Oggetto: Autostrada A12 Genova-Sestri Levante- collegamento tra la val Fontanabuona e l'Autostrada A12. Procedura espropriativa

Osservazioni per procedimento di cui agli artt. 11 e 16 del D.P.R. n. 327/2001 s.m.i.

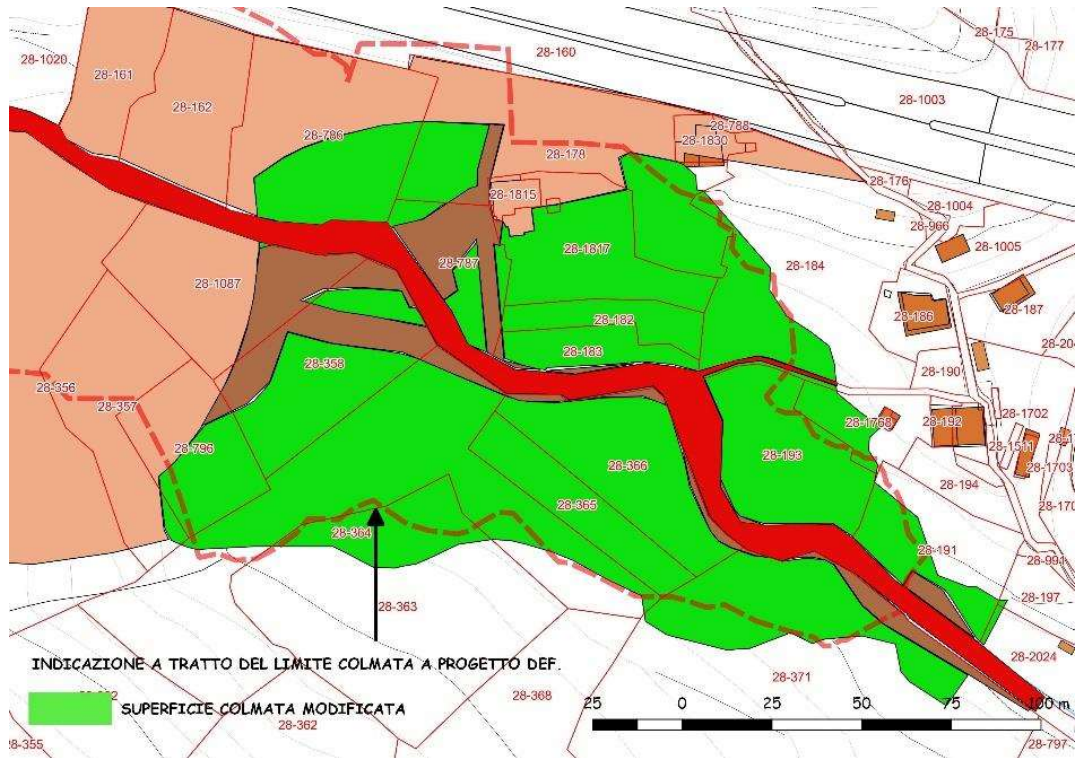
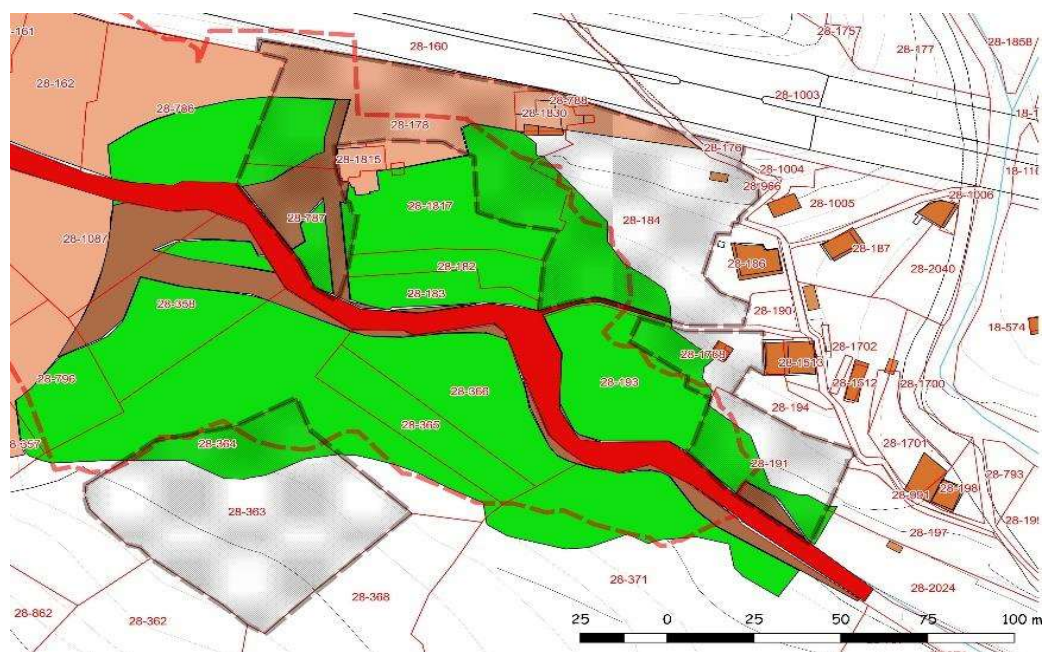
conseguentemente soggette ad esproprio, sia più direttamente incidenti sul sistema ambientale, in dipendenza della sostanziale modifica della sistemazione del corso del torrente Tangon, originariamente prevista a progetto in condotto arginato per tutto il suo tracciato sino al fondovalle, e che invece nella variante attuale, viene previsto con un tracciato in superficie

scoperta, a partire dal punto immediatamente a valle della prevista rampa di raccordo destinata al sovrappasso delle corsie principali dell’A12 atto a consentire l’accesso alla galleria Caravaggio.

Il confronto tra le due immagini che vengono riprodotte dagli atti del progetto evidenzia palesemente la sostanziale entità della modifica che è stata introdotta in variante al progetto definitivo, in pendenza della determinazione conclusiva del procedimento di valutazione ambientale.

Indicazione delle sistemazioni superficiali previste nel progetto sottoposto a VIA, con particolare riferimento alla sistemazione del corso del rio Tangon

Indicazioni delle sistemazioni superficiali come modificate nella variante in cui si nota il diverso corso superficiale del rio Tangon, e la modifica della sistemazione terminale a valle

A questo deve aggiungersi anche in questa sede come la modifica relativa alla sistemazione del corso del torrente, nella sua parte superficiale che presenta un rilevante declivio indica forti perplessità sul suo corretto deflusso, in caso di rilevanti precipitazioni, a seguito della inevitabilità di una maggiore velocità di una consistente portata tale da indurre effettivi rischi di esondazione sull'intero sistema di fondovalle, in cui già oggi sono presenti significative stenosi del corso fluviale, che non risultano oggetto di adeguata considerazione in sede di progetto.

Anche al riguardo si ritiene necessario un adeguato approfondimento dello studio che tenga conto degli evidenti effetti dei mutamenti recenti.
